# Spectera

Versionshinweise - Version 1.4.1

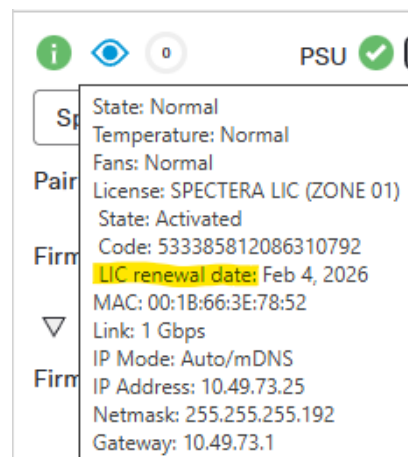
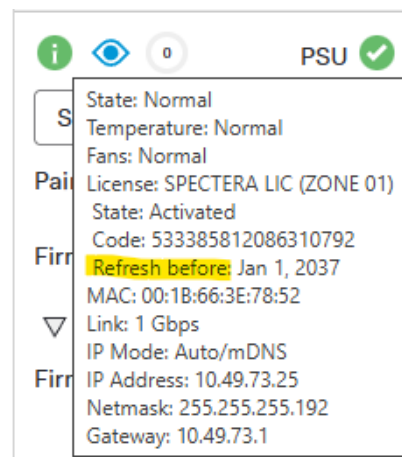
- Unterstützung für die automatische Lizenzverlängerung von Lizenzen, die vor dem 20. November 2025 ausgestellt wurden.

Die Lizenzverlängerung wird nach einiger Zeit im Gerätestatus angezeigt:

Vor dem Update:

Nach dem Update:
